第12章 その他環境省令で定める事項

12.1 配慮書についての関係地方公共団体の長の意見及び一般の意見の概要、並びに、事業者の見解

計画段階環境配慮書に対する意見について（通知）

(仮称) 西山風力発電事業に係る計画段階環境配慮書に関する意見書

図 12.2-12 配慮書段階と方法書段階の比較

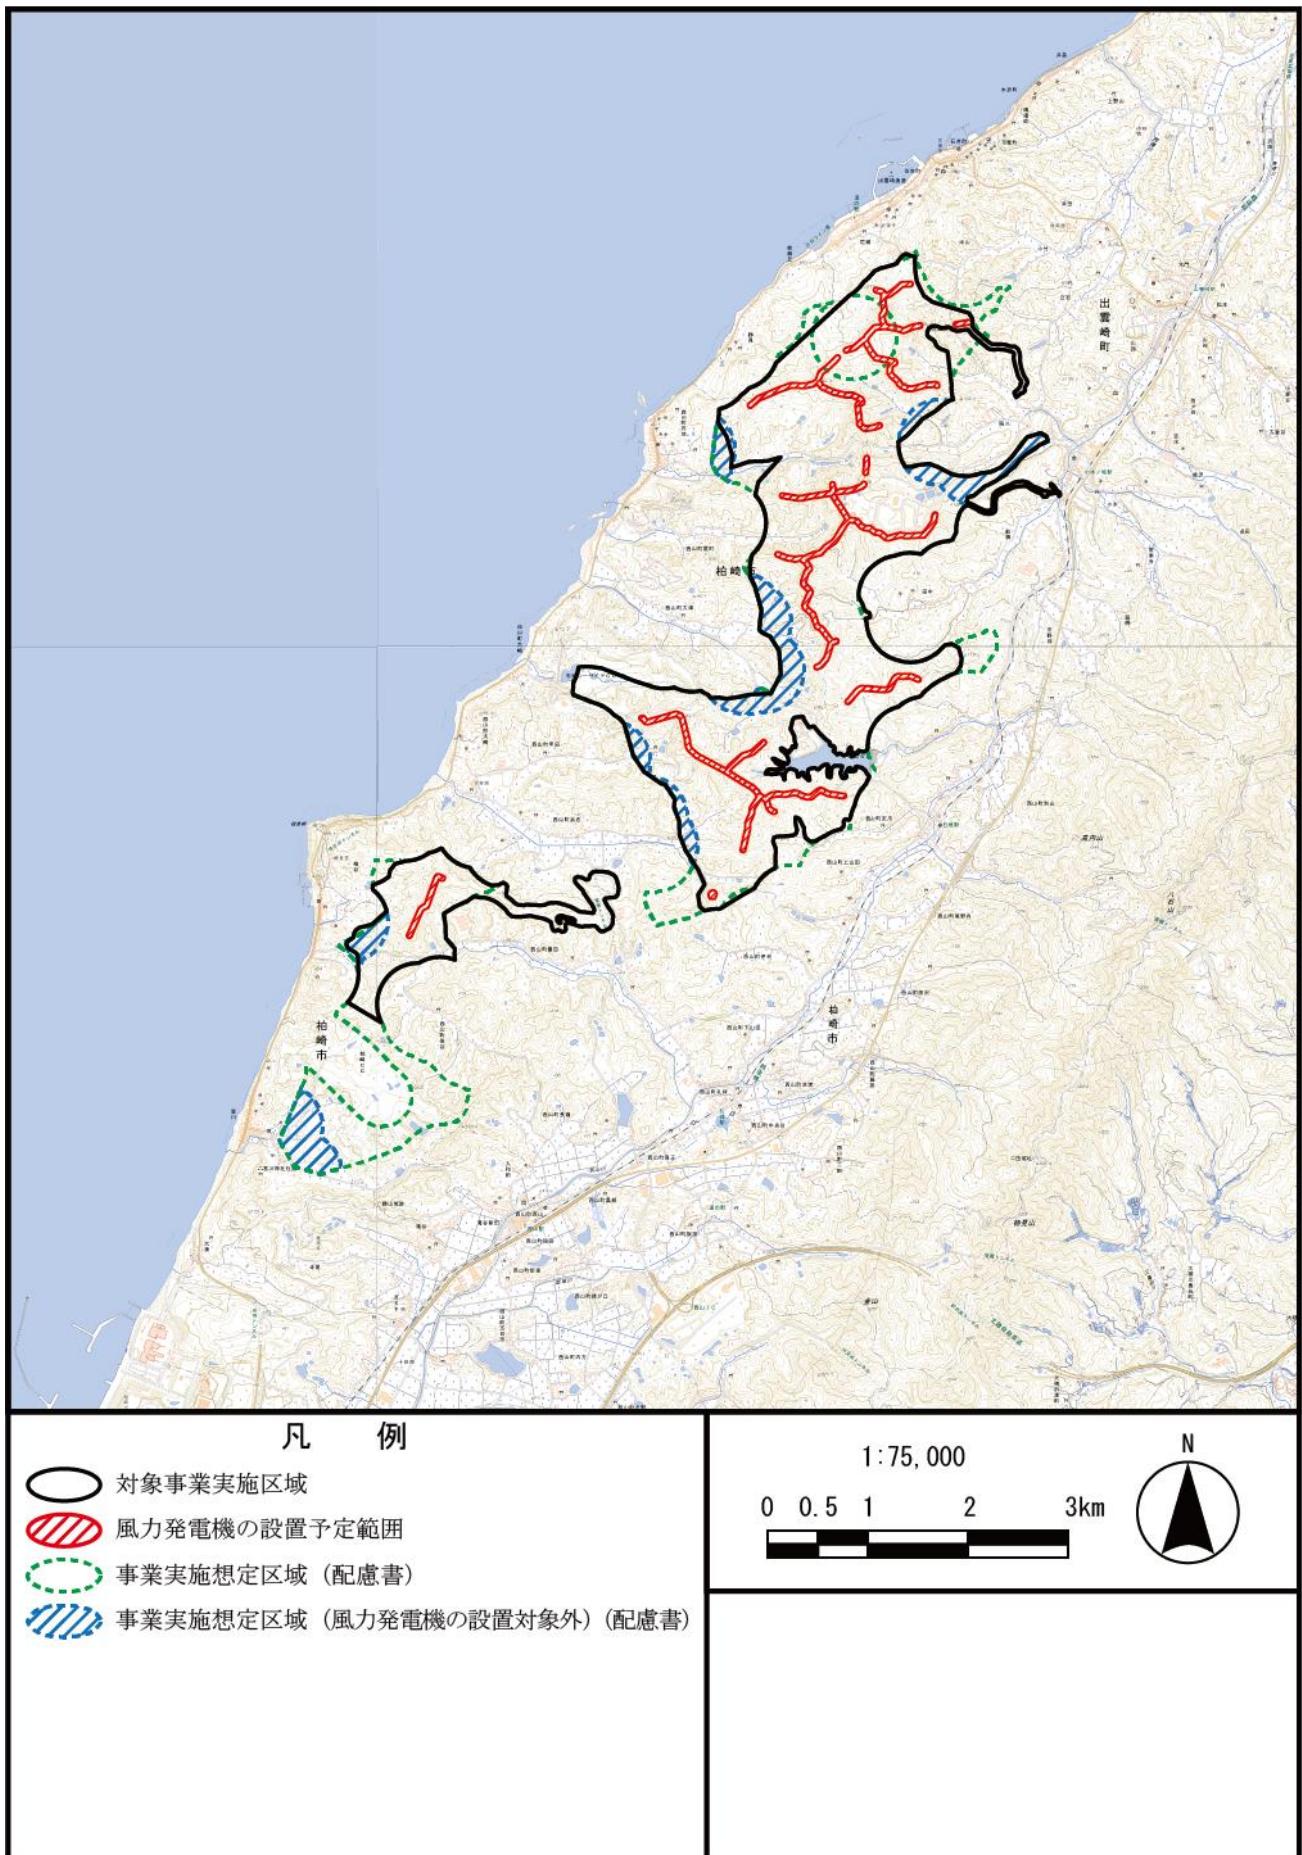
配慮書では、事業計画の熟度が低く、社会的な状況により、現地にて居住状況を確認することができなかつたため、住宅から400mの離隔を取ることに主眼を置いて事業実施想定区域を設定した。しかし、配慮書提出以降の検討を踏まえて風力発電機及び付随する施設（発電施設用地、資材運搬・取付・管理用道路、一時的な改変）の検討を進めた結果、以下のように変更することとした。

・騒音、低周波音及び風車の影については、風力発電機から距離が離れるほど影響が低減できることから、風力発電機の設置予定範囲から最寄りの住宅等まで約0.5kmの離隔の確保を行った。

図 12.2-14 配慮書から方法書にかけて区域を除外した部分（特定植物群落及び天然記念物）

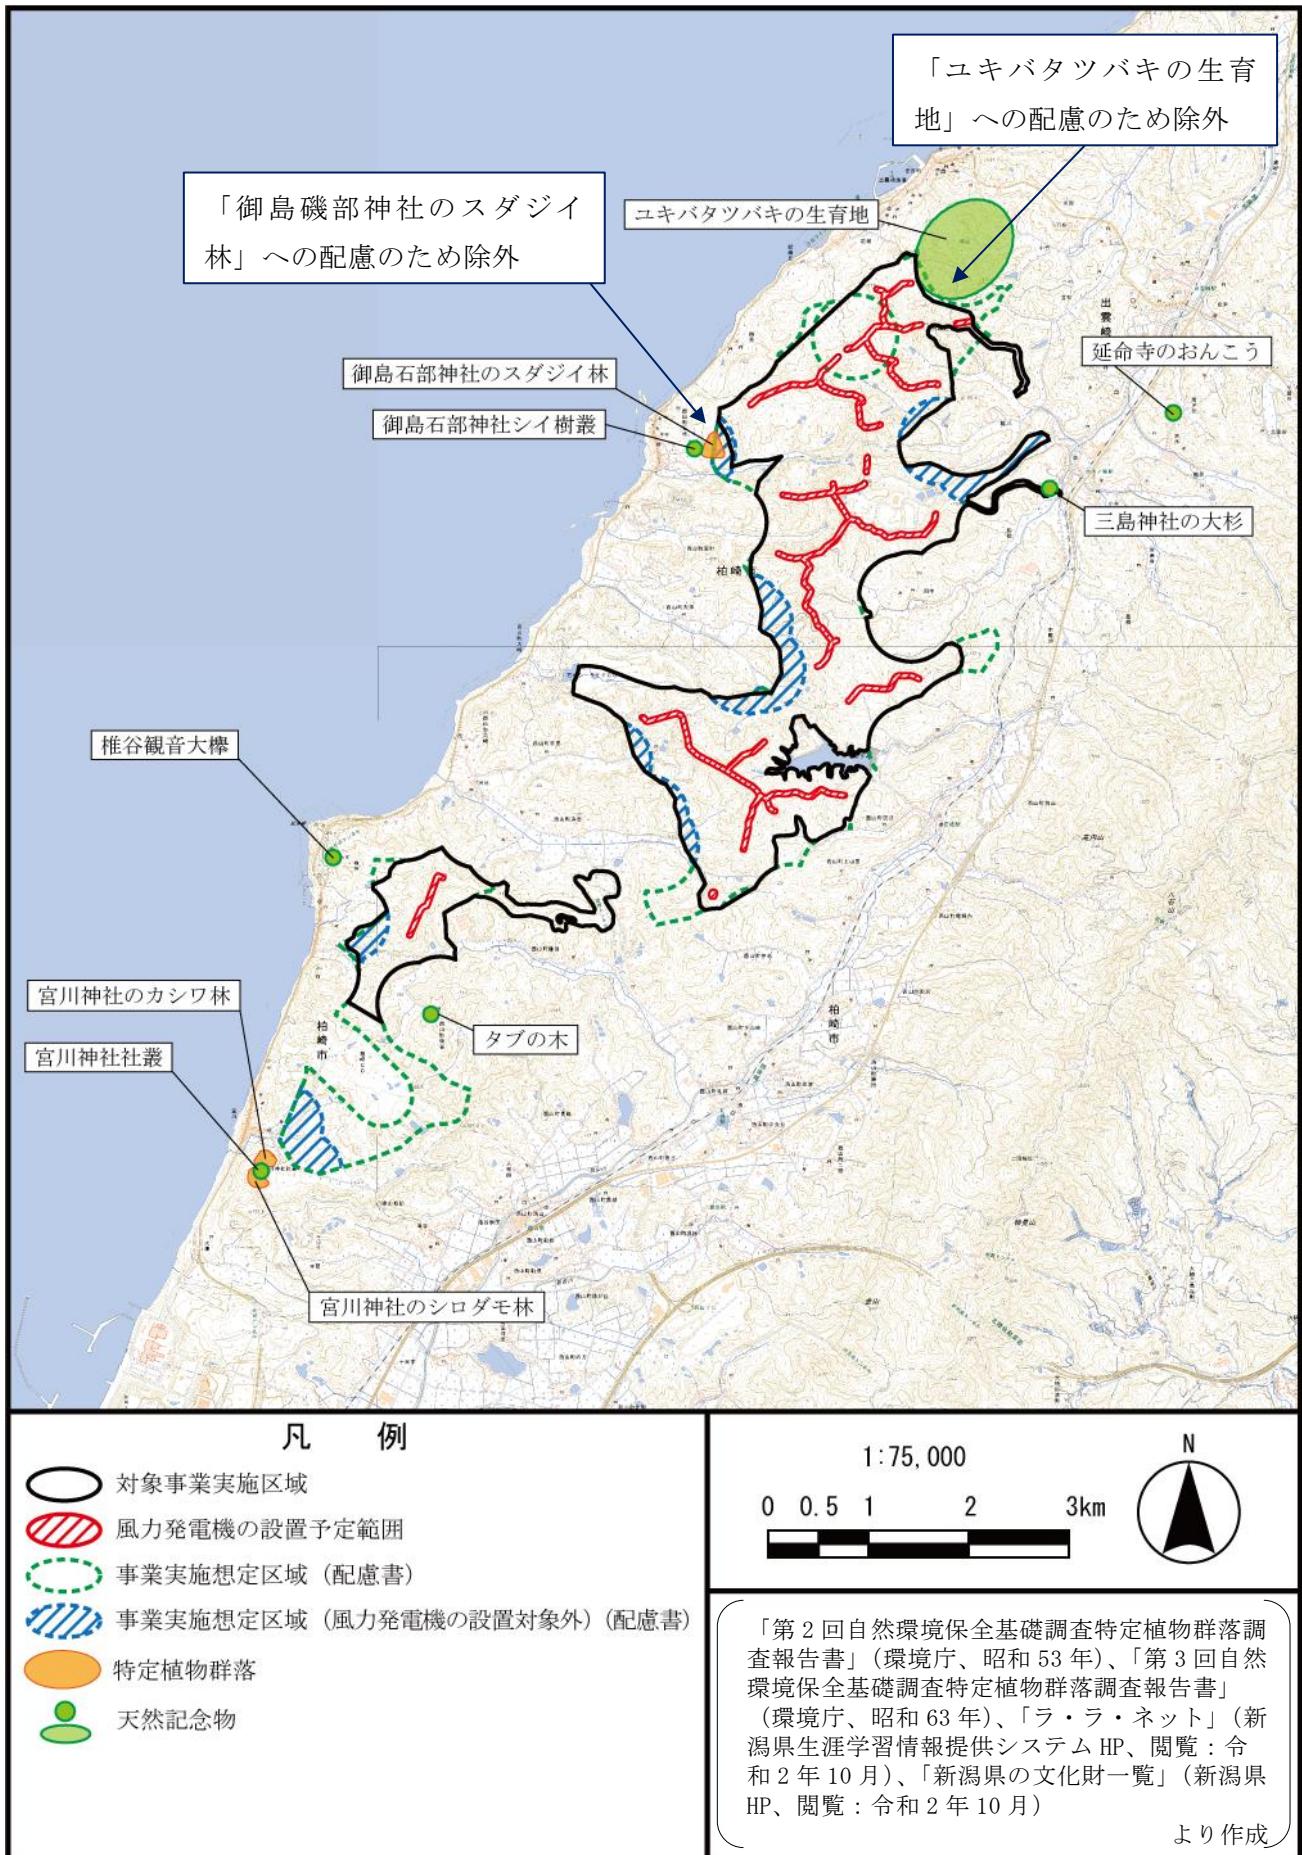
- ・特定植物群落である「御島磯部神社のスダジイ林」を対象事業実施区域から除外した。
- ・天然記念物である「ユキバタツバキの生育地」を対象事業実施区域から除外した。
- ・「後谷ダム」及び「西山自然体験交流施設ゆうぎ」を対象事業実施区域から除外した。
- ・周知の埋蔵文化財包蔵地を風力発電機の設置予定範囲から除外した。
- ・保安林を風力発電機の設置予定範囲から除外した。
- ・配慮書以降の調査に基づき、風力発電機や工事用資材等の搬出入経路等、今後の事業計画において改変の可能性がある部分を対象事業実施区域に含めることとした。
- ・配慮書以降の調査に基づき、居住実態のない建築物を確認し、対象事業実施区域に含めることとした。
